DEMANDE DE RENSEIGNEMENTS N° 2 DE L'AHQ-ARQ À HQT

TAUX DE SURUTILISATION

INVESTISSEMENTS DEMANDÉS POUR 2021

Figure 3
Évolution du taux de risque

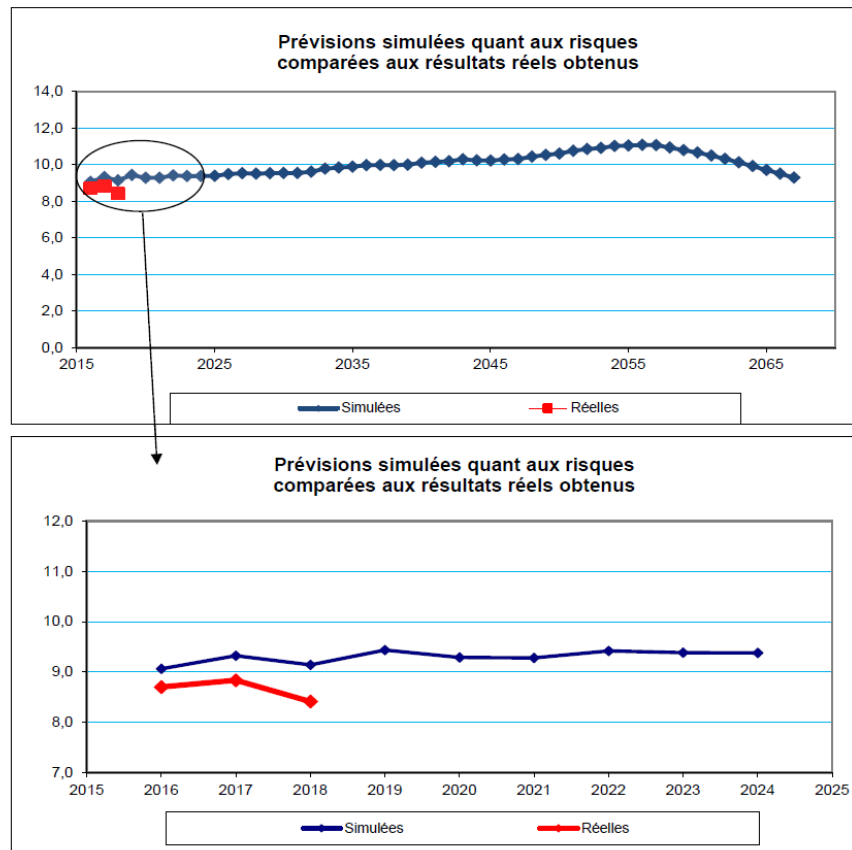
9.1 L'AHQ-ARQ constate que la courbe de la référence (i) dépasse la valeur de 10,0 autour de 2036 et atteint un maximum d'environ 11,0 autour de 2055. L'AHQ-ARQ constate d'autre part que la courbe de la référence (ii) dépasse la valeur de 10,0 aussi tôt que 2022 et atteint un maximum de 11,7 en 2051. Veuillez expliquer la détérioration de la courbe d'évolution du taux de risque en seulement un an entre les références (i) et (ii).

- 9.2 En vous référant aux sous-ensembles des équipements de la référence (iii), veuillez indiquer lesquels de ces sous-ensembles ont été cumulés pour préparer les courbes des références (i) et (ii).
- 9.3 Veuillez fournir la liste des tableaux de la référence (iii) qui ont été cumulés pour calculer la valeur réelle de 8,9 pour 2019 apparaissant à la référence (ii).
- 9.4 Veuillez fournir un tableau du même format que les tableaux de la référence (iii) qui montre le détail du calcul de la valeur réelle de 8,9 pour 2019 apparaissant à la référence (ii).
10. **Références :** (i) B-0015, page 19, lignes 1 à 3;
(ii) B-0015, page 21, lignes 15 à 17.
(ii) B-0015, pages 21 et 22, réponse 5.9.
